2021年6月15日  
リサイクル燃料貯蔵（株）

常用電源設備に関する記載について

(2) 基本設計方針

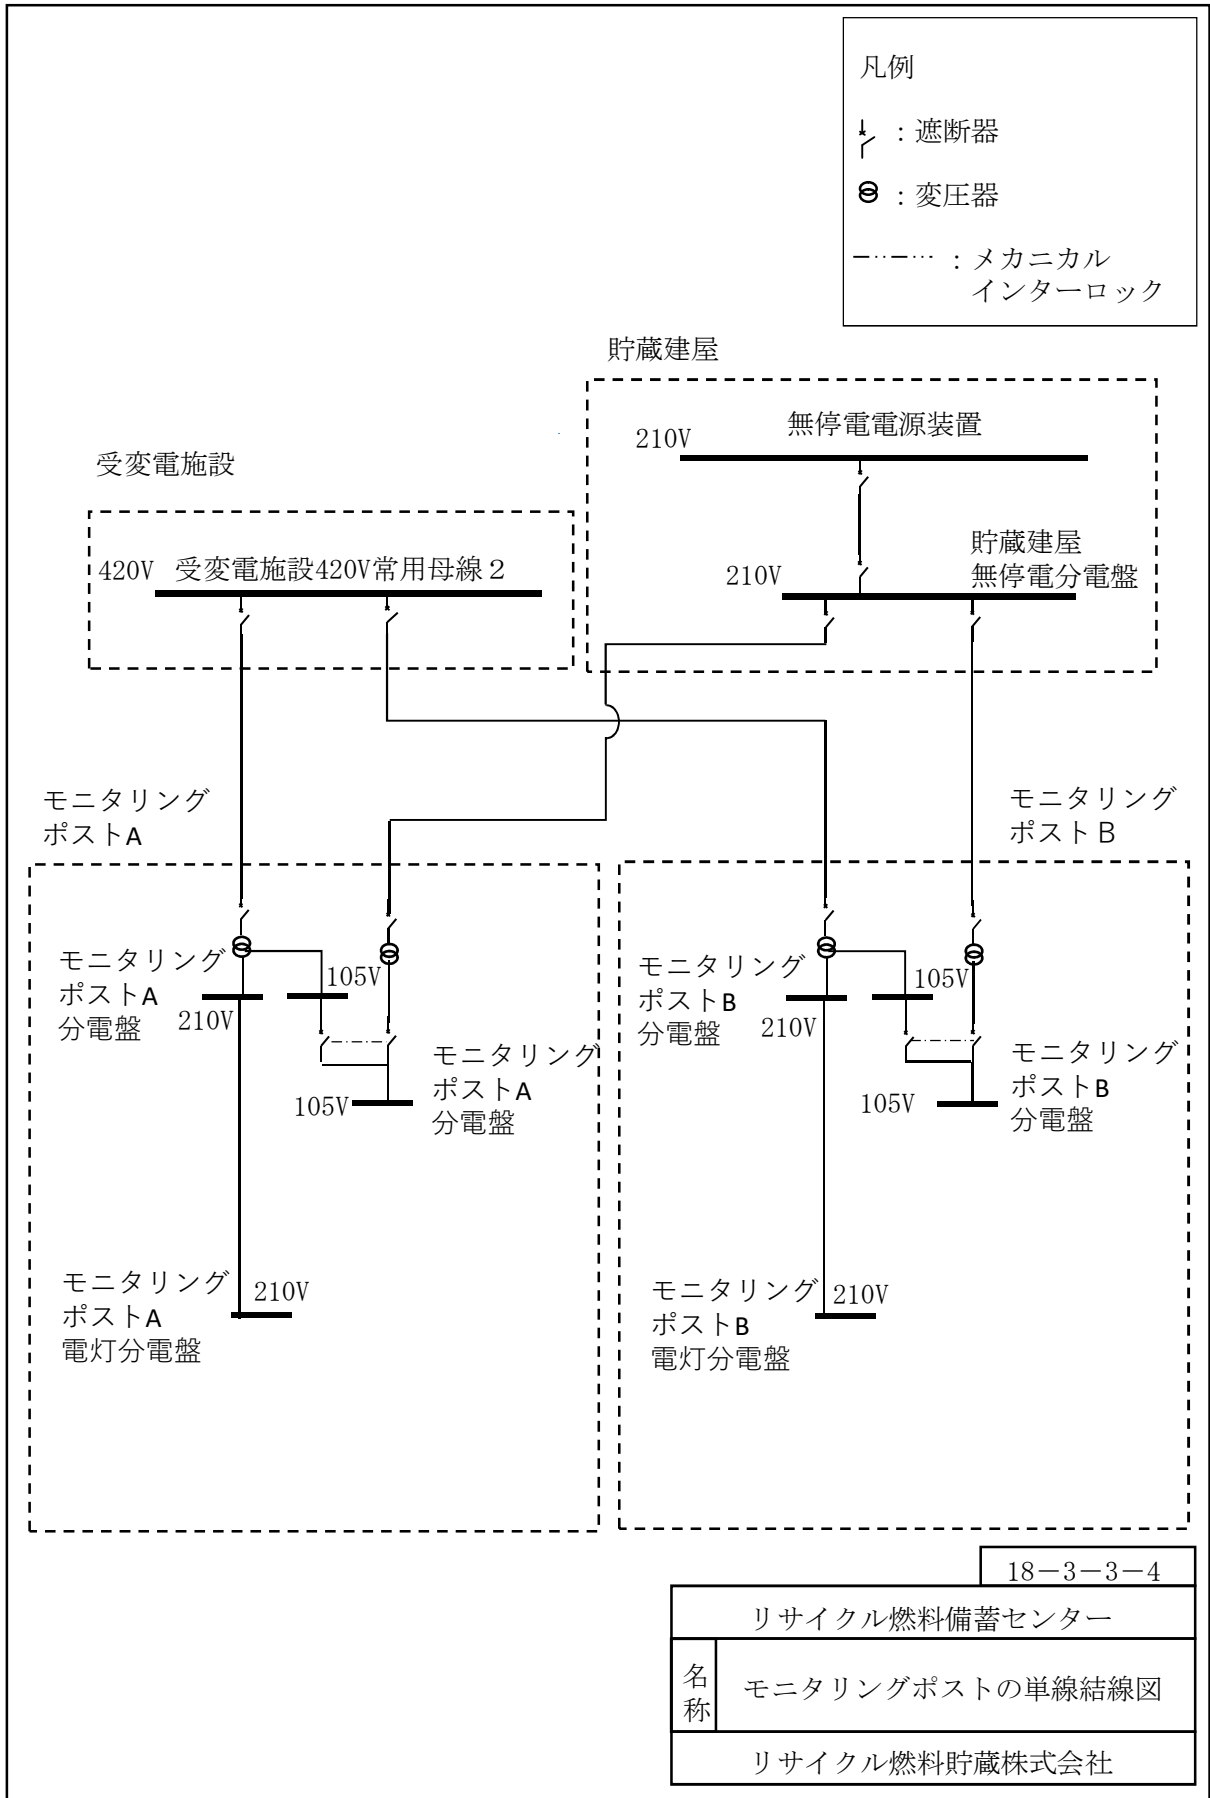
変更前	変更後
<p>無停電電源装置は非常用電源設備に該当しないが、以下の方針に基づいた設計とする。</p> <p><del>b. 無停電電源装置は、定期的に検査又は試験及び必要な機能を健全に維持するための保守又は修理ができる設計とする。</del></p> <p>c. 無停電電源装置は、外部電源喪失時にも計測設備及び放射線監視設備の監視機能、並びに通信連絡設備が作動し得るのに十分な容量を有する設計とす</p>	<div data-bbox="2110 260 2659 331" style="border: 1px solid black; padding: 5px; margin-bottom: 10px;"> <p>常用電源設備に関する記載を下線で示す。</p> </div> <p>a. 電源構成</p> <p><u>リサイクル燃料備蓄センターの電源構成は、6.6kV 常用母線、420V 常用母線、210V 常用母線及び105V 常用母線から構成する。</u></p> <p><u>リサイクル燃料備蓄センターの電力は、外部電源系統として、東北電力ネットワーク株式会社の6.6kV 回線から受変電施設の6.6kV 常用母線で受電する。</u></p> <p><u>受変電施設の6.6kV 常用母線から変圧器で420V に降圧した後、420V 常用母線1に接続する設計とする。</u></p> <p><u>貯蔵建屋では、受変電施設の420V 常用母線1から貯蔵建屋の420V 常用母線に接続し、420V 常用母線から無停電電源装置、210V 常用母線及び105V 常用母線を介して、各設備に給電する設計とする。</u></p> <p><u>受変電施設では、受変電施設の420V 常用母線1から420V 常用母線2、共用無停電電源装置、210V 常用母線及び105V 常用母線を介して各設備に給電する設計とする。</u></p> <p><u>受変電施設の6.6kV 常用母線から南側高台の変圧器まで高压ケーブルを用いて接続し、変圧器で420V に降圧した後、420V 常用母線に接続する設計とする。南側高台では南側高台の420V 常用母線から210V 常用母線及び105V 常用母線を介して仮想的大規模津波（以下、「津波」という）襲来後の活動拠点の各設備に給電する設計とする。</u></p> <p><u>電源車をリサイクル燃料備蓄センターの電源系統に接続するために、移動電源車接続箱を設ける。移動電源車接続箱は、受変電施設の420V 常用母線1に接続する設計とする。</u></p> <p>b. 無停電電源装置</p> <p><u>無停電電源装置は金属キャスクの閉じ込め機能と除熱機能を監視する設備、放射線監視設備及び通信連絡設備に給電する設計とし、外部電源喪失時にも各設備が作動し得るのに十分な容量を有するとともに、内蔵する蓄電池により8時間の給電が可能な設計とする。</u></p> <p><u>無停電電源装置は、貯蔵建屋の分電盤と事務建屋の分電盤に接続する。貯蔵建屋の分電盤は105V で直接、あるいは分電盤を介して各監視装置、圧力検出器及び放射線監視設備に給電する設計とする、モニタリングポストの分電盤へは210V で給電する設計とする。事務建屋の分電盤は、105V で事務建屋内の監視装置に給電する設計とする。</u></p> <p>c. 電源車</p> <p><u>電源車は無停電電源装置の給電可能時間を超える外部電源喪失が発生した場合に、受変電施設420V 常用母線1と貯蔵建屋420V 常用母線を介して無停電電源装置に給電することにより、金属キャスクの閉じ込め機能と除熱機能を監視する設備、放射線監視設備及び通信連絡設備に72時間の給電を可能とする。電源車と移動電源車接続箱を電源車付属のケーブルで接続し、受変電施設420V 常用母線1に接続する設計とする。</u></p> <p><u>電源車は、無停電電源装置の他に共用無停電電源装置と計器や装置の性能を維持するために必要な機器に給電が可能な設計とする。</u></p>

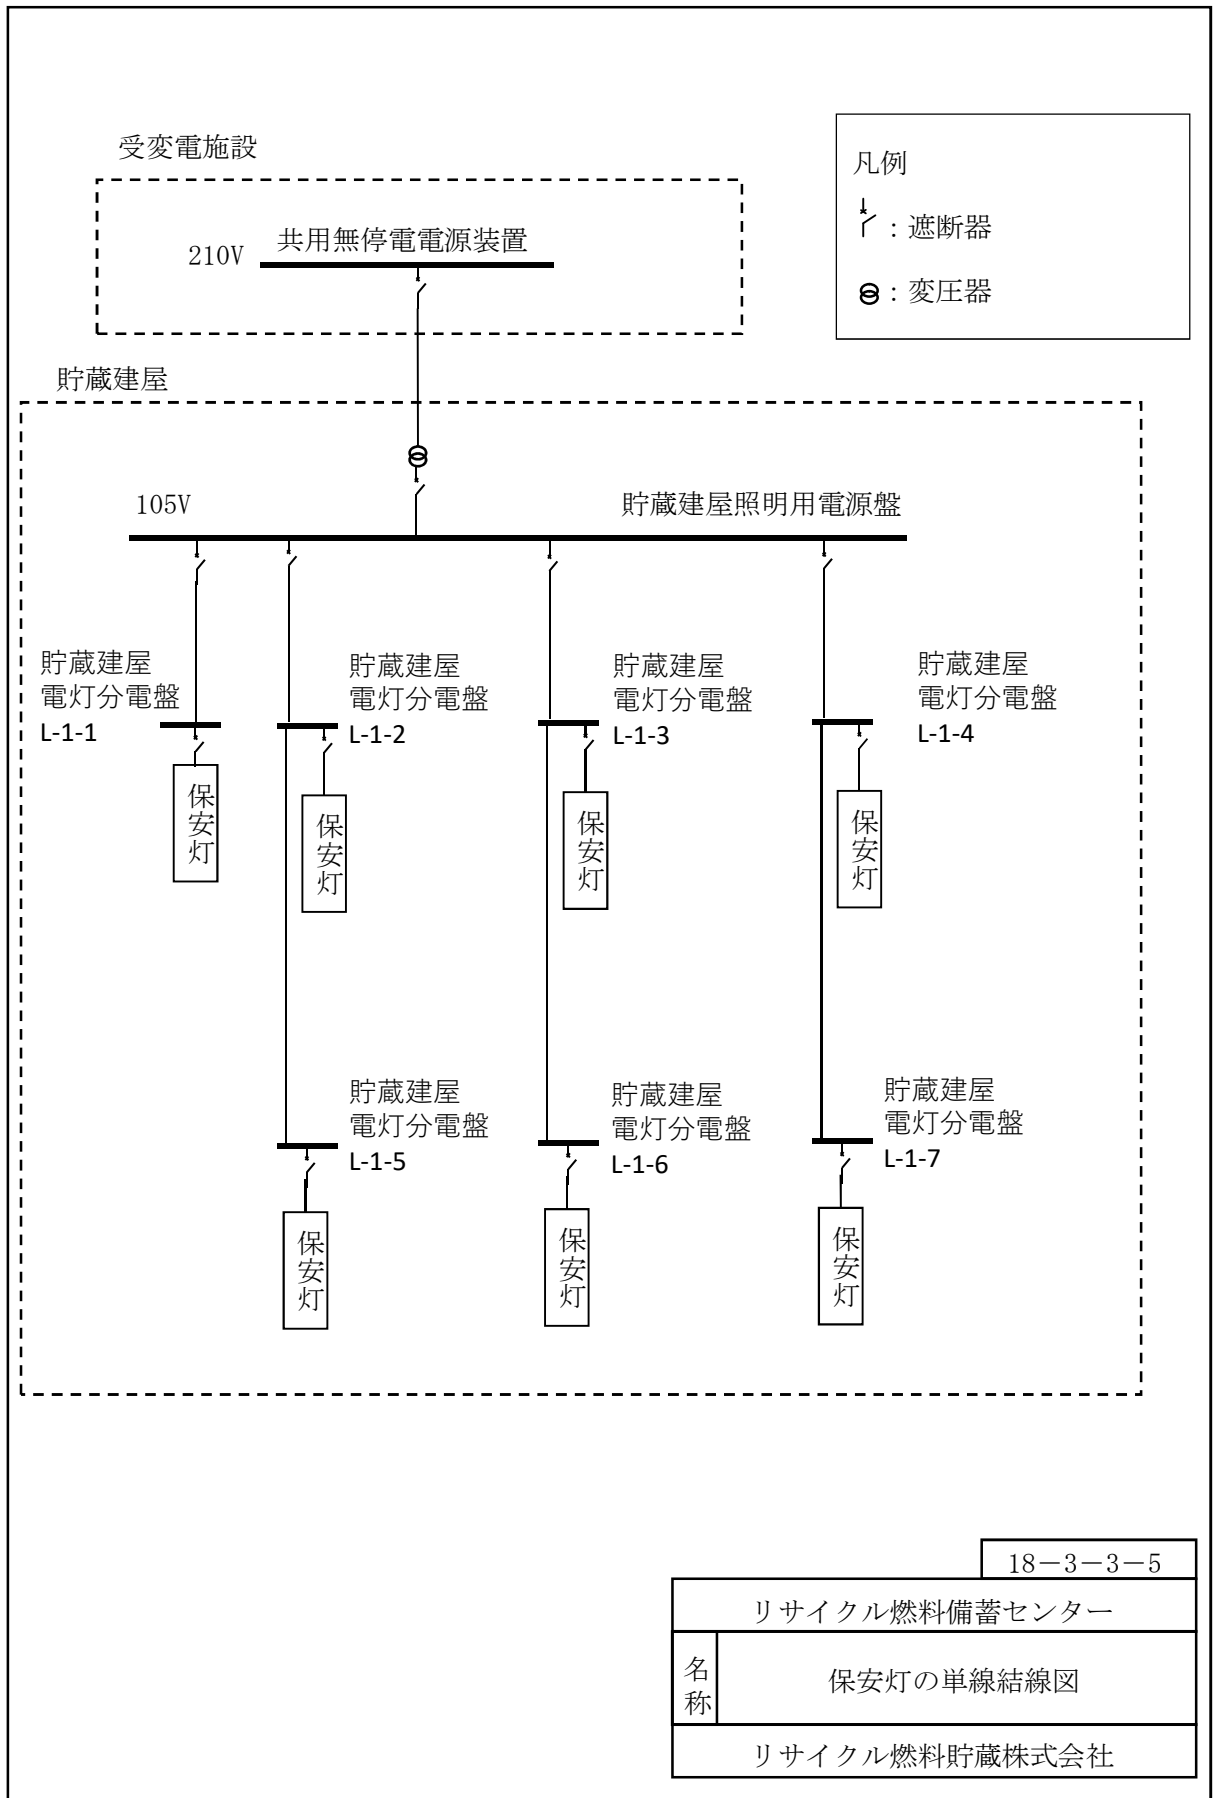
変更前	変更後
<p>共用無停電電源装置は、外部電源喪失後、8時間は使用済燃料貯蔵建屋内の保安灯に給電する設計とする。</p> <p>a. 無停電電源装置は、可能な限り不燃性又は難燃性の材料を使用する設計とする。</p>	<p>電源車は、点検等で使用できなくなる時期があることから、予備を保有する。電源車は津波による浸水为了避免のために南側高台に配置するとともに、予備の電源車は、移動電源車接続箱が設置されている受変電施設東側に配置する。点検等によりリサイクル燃料備蓄センター内の電源車が1台となる場合、南側高台に配置し、外部電源が喪失した際には、受変電施設東側に移動する。配置に際し、電源車は、竜巻により飛来物となることを防止するために固縛を行う。</p> <p>無停電電源装置の給電可能時間を超える外部電源喪失が発生した場合、電源車から無停電電源装置に給電すること、また、電源車から電気を供給する際には、電源車の過負荷を防止するために、不要な負荷の切り離しや共用無停電電源装置の入力回路の変更を行うことを保安規定に定める。</p> <p>外部電源喪失時の電源車への給油は、軽油貯蔵タンクの軽油を、軽油用ポリタンクに移し替え、電源車近傍まで運んだ後、軽油ポリタンクから燃料タンクに給油を行う設計とする。電源車への給油時には、火災発生防止のために、発電機とエンジンを停止させる。</p> <p>また、電源車は、津波襲来後の活動拠点となる予備緊急時対策所に給電できる設計とする。そのために、<u>電源車と南側高台 420V 常用母線とをケーブルで接続する設計とする。</u></p> <p>d. 軽油貯蔵タンク（地下式）</p> <p>外部電源喪失時に電源車に燃料を補給するために、リサイクル燃料備蓄センター南側高台に地下式の軽油貯蔵タンクを設ける。軽油貯蔵タンクは、消防法に基づく設計とする。</p> <p>軽油貯蔵タンクは、外部電源喪失時に、電源車が必要な負荷へ72時間以上の給電が可能な容量の軽油を貯蔵できる設計とする。</p> <p>軽油貯蔵タンクは、外部電源喪失時及び津波襲来時において、タンクに付属する計量機を用いて、軽油用ポリタンクへの給油が可能な設計とする。</p> <p>e. 共用無停電電源装置</p> <p>共用無停電電源装置は、外部電源喪失後、8時間は使用済燃料貯蔵建屋内の保安灯に給電する設計とする。<u>共用無停電電源装置は、210Vで貯蔵建屋内の照明用電源盤に接続し、変圧器で105Vに降圧した後、分電盤を介して貯蔵建屋内の保安灯に給電する設計とする。</u></p> <p>f. 火災・爆発防止対策</p> <p>火災・爆発の防止対策は、「別添 I 1.1.8 火災等による損傷の防止」に従う。</p> <p>電気設備で使用するケーブルは、難燃ケーブル又は難燃性ケーブルを使用する。</p> <p>蓄電池の過充電に伴う水素ガス発生防止のために、無停電電源装置及び共用無停電電源装置は、整流器過電圧時に整流器を停止する機能を有する設計とする。また、無停電電源装置及び共用無停電電源装置を設置する部屋は換気を行う。</p> <p>電気系統は、「電気設備に関する技術基準を定める省令」に基づき、過電流継電器と遮断器の組合せにより故障機器系統の早期遮断を行い、過負荷や短絡に起因する過熱、焼損による電気火災を防止する設計とする。</p> <p>変圧器は、絶縁油を使用しない乾式変圧器を使用する。</p> <p>軽油貯蔵タンク（地下式）は、消防法関係法令に従い軽油の漏えいを検知し、また、火災による被害の拡大を防止するために塀を設ける設計とする。</p>
